府民公募型整備事業 (府民提案型) <既要望>)

整理番号	23	写真
交通安全施設	横断歩道	①  ②  ③ 
所在地	京都府長岡市河陽ヶ丘1丁目8番地6先交差点	④  ⑤  ⑥ 
現在の状況	要望場所は、市立長岡第五小学校の北西方向に位置し、市道1062号線及び市道1053号線は住宅内道路であり、同小学校の通学路に指定されている。	
要望内容	市道1062号線市道1053号線交差点西詰南詰に横断歩道の規制要望 受理番号304(6月26日)	
位置図		交差点図面
対応案	市道1062号線は、東方がカーブで見通しが悪いことから実施しない。 市道1053号線は、住宅内道路で交通量は少ないとから必要性は低く、また滞留スペースも無いことから実施しない。

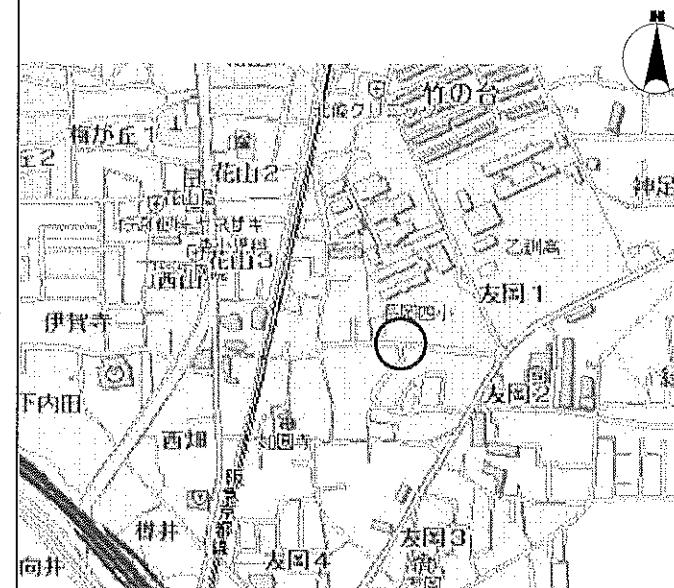
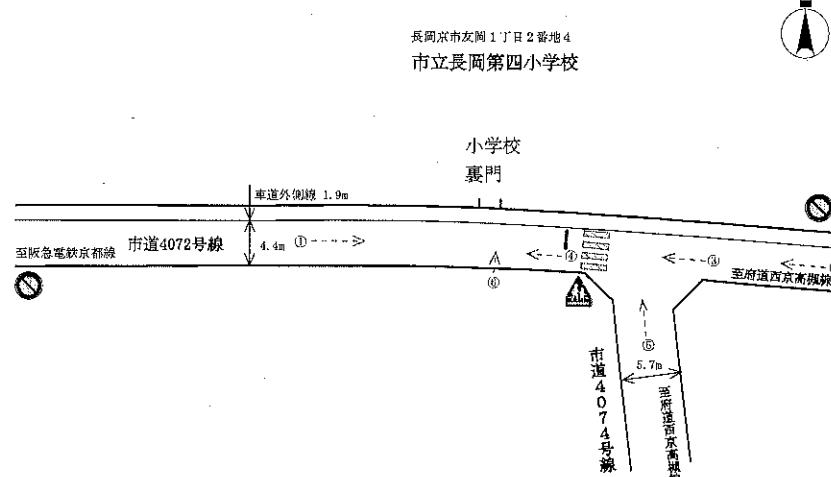
整理番号	24	写真
交通安全施設	横断歩道	① ② ③ ④ ⑤ ⑥ ⑦
所在地	京都府長岡市久貝2丁目16番地先交差点	
現在の状況	提案場所は、市立長岡第八小学校の南方に位置し、府道奥海印寺納所線は、阪急西山天王山駅と伏見区納所を結ぶ2車線道路であり、市道は小畑川沿いの住宅内道路で、同小学校の通学路に指定されている。	
要望内容	府道奥海印寺納所線市道5098号線及び市道5108号線交差点北詰に横断歩道の規制要望 受理番号305(6月26日)	
位置図		
対応案	実施する。

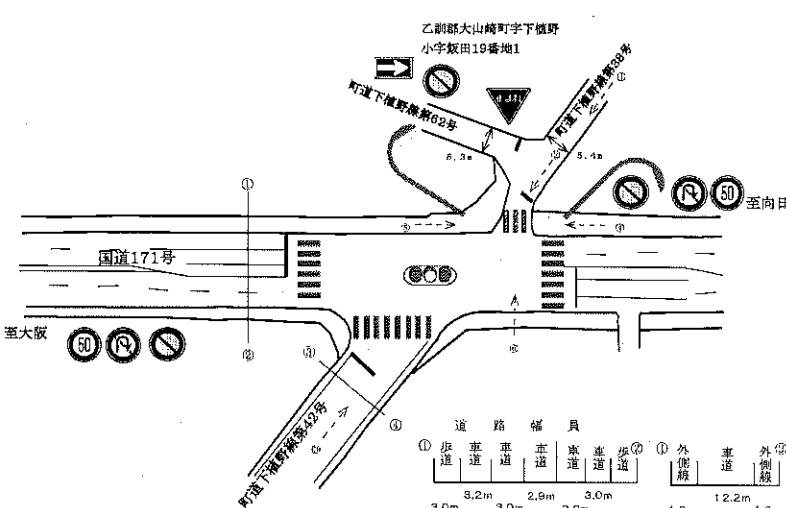
整理番号	25	写 真	
交通安全施設	横断歩道	①  ②  ③ 	
所在地	京都府長岡市友岡1丁目2番地4先 交差点	④  ⑤  ⑥ 	
現在の状況	要望場所は、市立長岡第四小学校の南側に位置し、市道4072号線及び市道4074号線は住宅内道路であり、同小学校の通学路に指定されている。	交差点図面	
要望内容	市道4072号線市道4074号線交差点西詰に横断歩道の規制要望 受理番号306 (6月26日)		
位置図	対応案

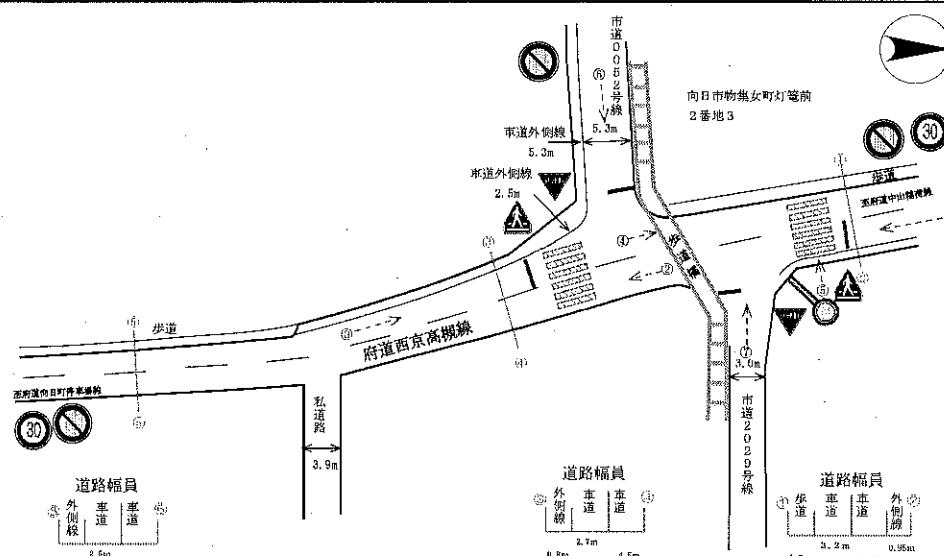
整 理 番 号	2 6	写 真
交 通 安 全 施 設	横断歩道	①
所 在 地	京都府長岡京市友岡2丁目3番地2先交差点	②
現 在 の 状 況	提案場所は、市立長岡第四小学校の東方に位置し、府道西京高槻線は、京都市西京区と大阪府高槻市を結ぶ2車線道路、また市道4080号線は住宅内道路であり、同小学校の通学路に指定されている。	③
要 望 内 容	府道西京高槻線市道4080号線交差点南詰に横断歩道の規制要望 受理番号312（6月27日）	④
位 置 図		⑤
対 応 案	実施する。	⑥
交 差 点 図 面
